Réponse de La Plateforme Verte

Consultation Enedis — Évolution de la note Enedis-MOP-RES_068E relative aux schémas de comptage et de raccordement et ajout des schémas S10 à S14

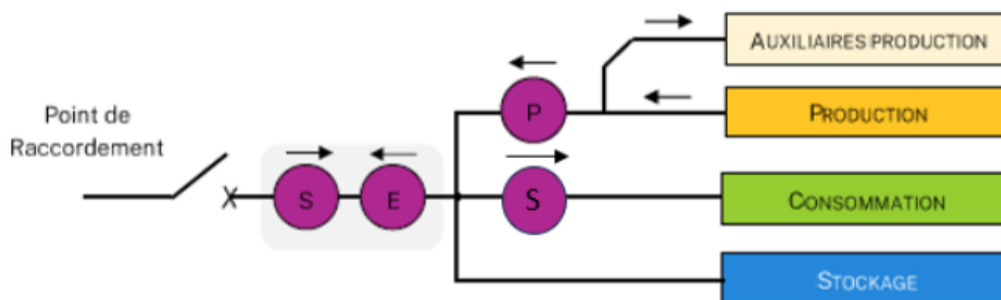
Dans la même logique, un second schéma fait défaut pour les sites combinant production, consommation et stockage derrière un même point de raccordement (schéma ci-dessous). Il s'agirait d'une déclinaison du schéma S13 dans laquelle la consommation fait l'objet d'un sous-comptage « S » dédié, en complément du comptage « P » de la production et du comptage S/E au point de raccordement. Les flux propres au stockage peuvent alors être reconstitués par différence entre le comptage au point de raccordement et les comptages P et S de la consommation. Cela ne nécessite ni second point de livraison ni nouvelle fonction de comptage. Ce schéma constituerait le pendant du S9 pour les sites intégrant une consommation. La production resterait valorisable en totalité et compatible avec le complément de rémunération grâce au comptage P. Le stockage serait quant à lui identifié en tant que tel et valorisable sur les mécanismes de marché, en injection comme en soutirage.

Dans le S13 tel que proposé, les flux du stockage et de la consommation restent agrégés (flux $\max(E-P; 0)$) publié au RE injection du stockeur/consommateur), ce qui reproduit la difficulté de classification décrite plus haut.
